Indicație montaj pompă agent de răcire WPS3025 pentru BMW 135i, 335i, 535i, 640, 740i începând cu anul de fabricație 2007

Fig. 1

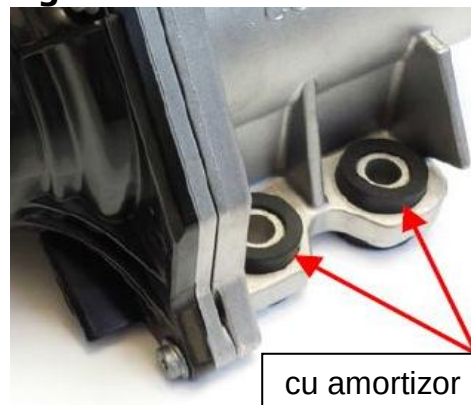
Pompa demontată pentru agent de răcire este posibil să aibă bușe silențioase premontate în cele 3 puncte de înfiletare (fig. 1). Acestea nu sunt prezente pe noua pompă pentru agent de răcire WPS3025. Șuruburile de fixare vechi nu sunt adecvate.

Producătorul vehiculului a modificat pompa pentru agent de răcire cu această nouă execuție fără bușe silențioase (fig. 2).

Șuruburile din aluminiu (M8x36) demontate nu se vor mai utiliza, ci trebuie înlocuite cu șuruburi din oțel mai scurte (M8x26). Pentru aceasta, utilizați setul de montare MS50 (fig. 3) disponibil separat.
